Sujet : [INTERNET] Avis sur PPR du Bastan

Nous avons regardé les projets de carte des aléas des PPR sur la vallée du Bastan.

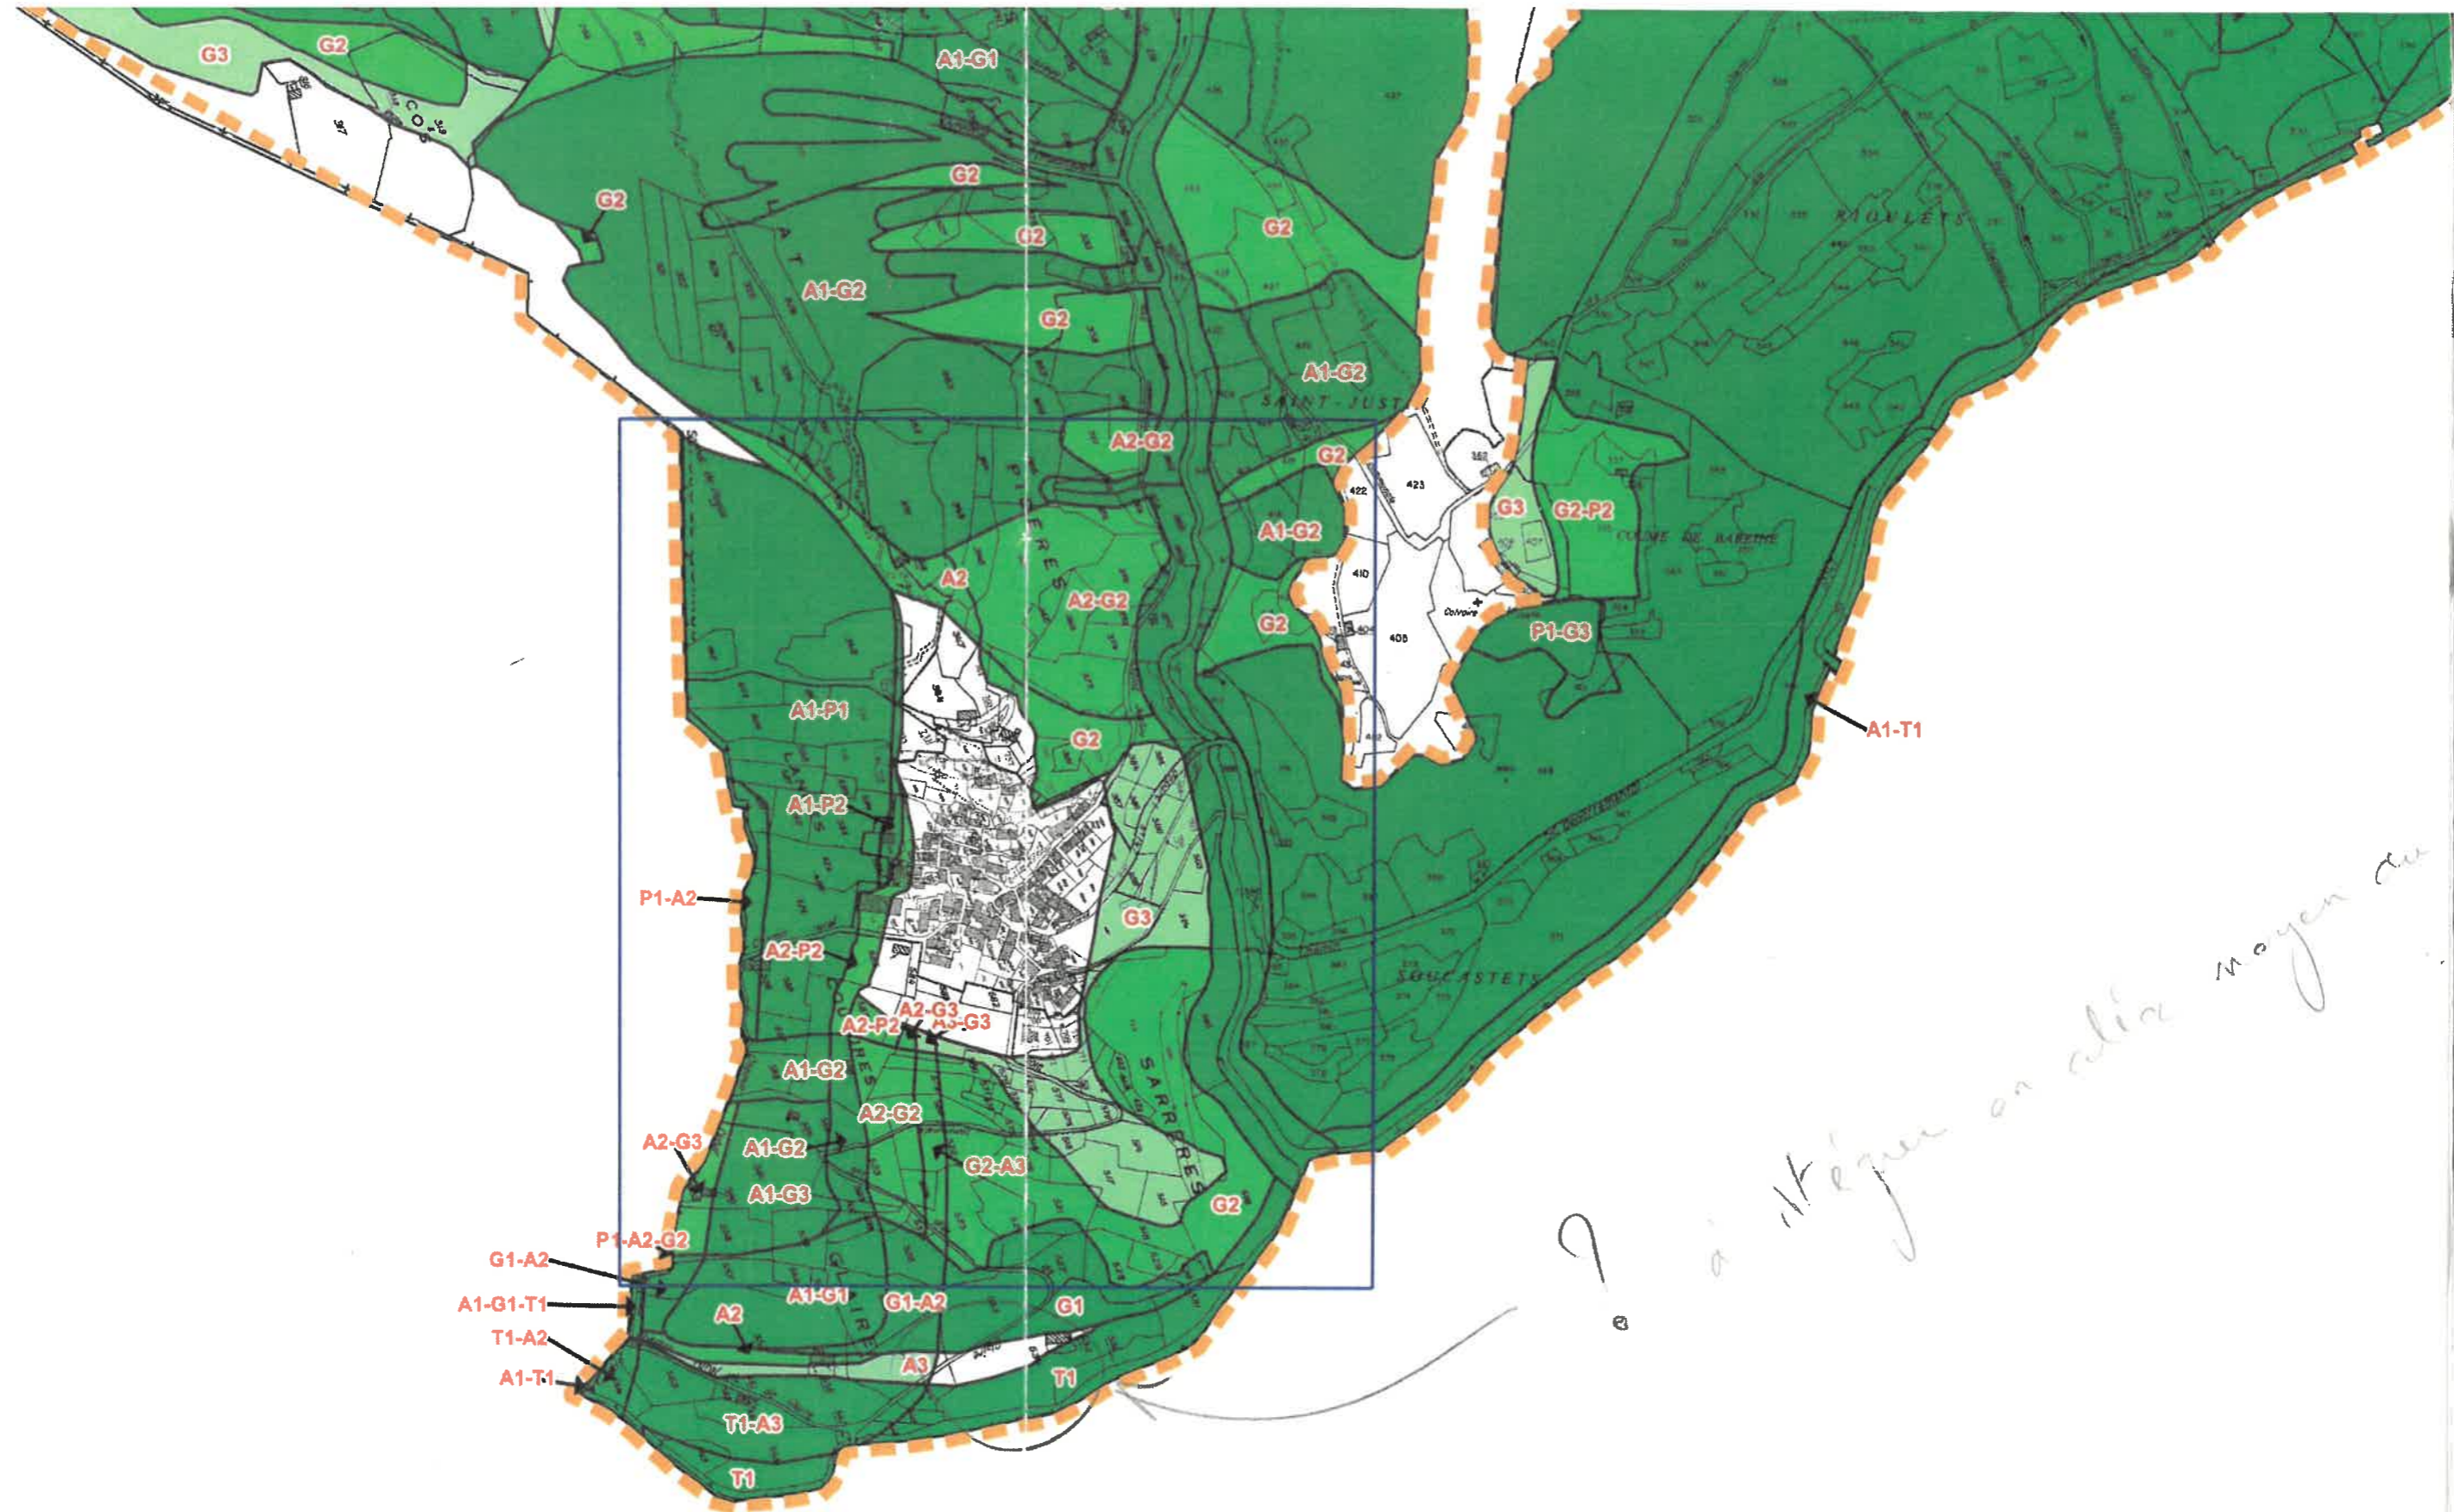
Au niveau de l'aléa torrentiel et après analyse rapide, nous n'avons qu'une remarque qui concerne l'emprise de l'aléa torrentiel sur l'aval de la commune de Sers.

Au vue des éléments dont nous disposons, il nous semble en effet que la zone entourée sur le plan joint mériterait d'être a minima concerné par un aléa moyen ou faible.
